**nasz znak:** WZP.271.1.4.2021

**dotyczy:** postępowanie o udzielenie zamówienia publicznego pn.: Budowa oświetlenia na ul. Śląskiej na odcinku od ul. Smoczyka do Al. Wojska Polskiego

**WYJAŚNIENIA I ZMIANA TREŚCI  
SPECYFIKACJI WARUNKÓW ZAMÓWIENIA**

**Pytanie 1**

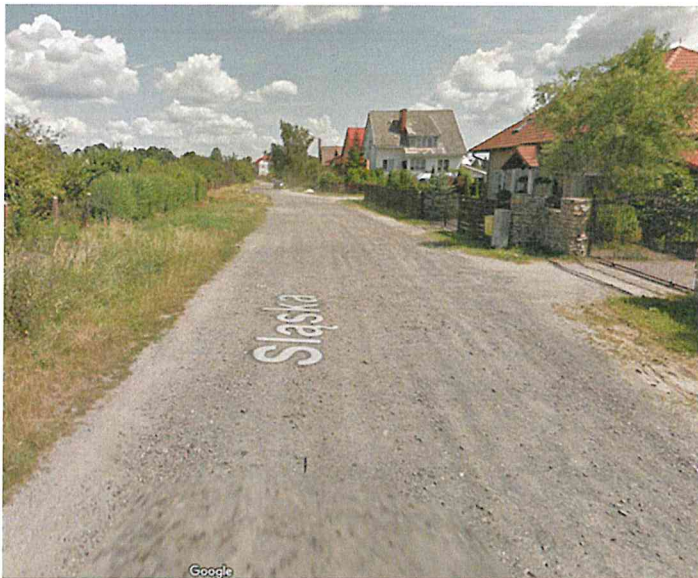
*W dokumentacji projektowej klasa drogi opisana jest jako MB2, czy to jest błąd literowy i powinno być ME2 co i tak nie zmienia faktu, że w przypadku tej ulicy to dość sporo. Czy w związku z powyższym ma tak zostać ?*

W punkcie 5.4. opisu technicznego poprawnie określono klasę drogi L. W określeniu klasy oświetleniowej jest pomyłka literowa: w miejscu MB2 powinno być ME4b.

**Pytanie 2**

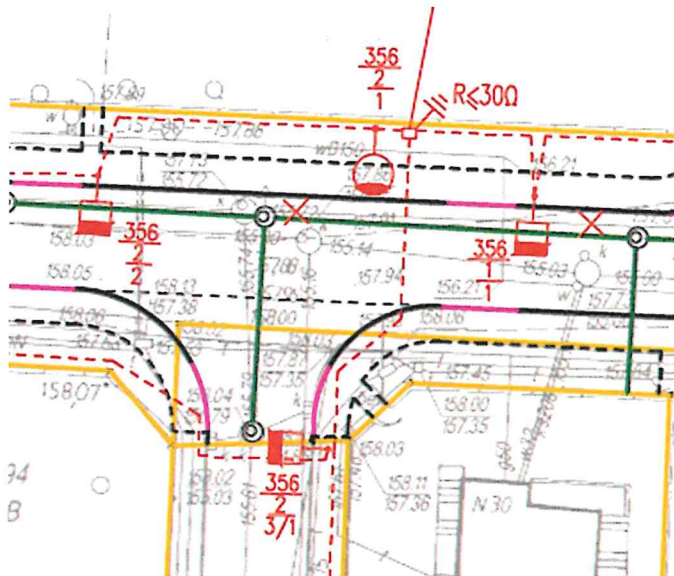
Doświetlenie przejść dla pieszych, zostało wykonane z użyciem pojedynczych opraw według naszej wiedzy jest to niestety niezgodne z wytycznymi dotyczącymi oświetlenia przejść – Pytanie czy przeliczamy ponownie co wiąże się ze zmianą ilości opraw i projektu elektrycznego?

Zamawiający informuje, że dokumentacja projektowa załączona do ogłoszenia o zamówieniu oprócz projektów budowlanego i wykonawczego zawiera opis zmian do tych projektów w wersji opisowej i graficznej, zgodnie z którymi należy wykonać roboty. Zamawiający na tym etapie zrezygnował z montażu doświetleń przejść dla pieszych.
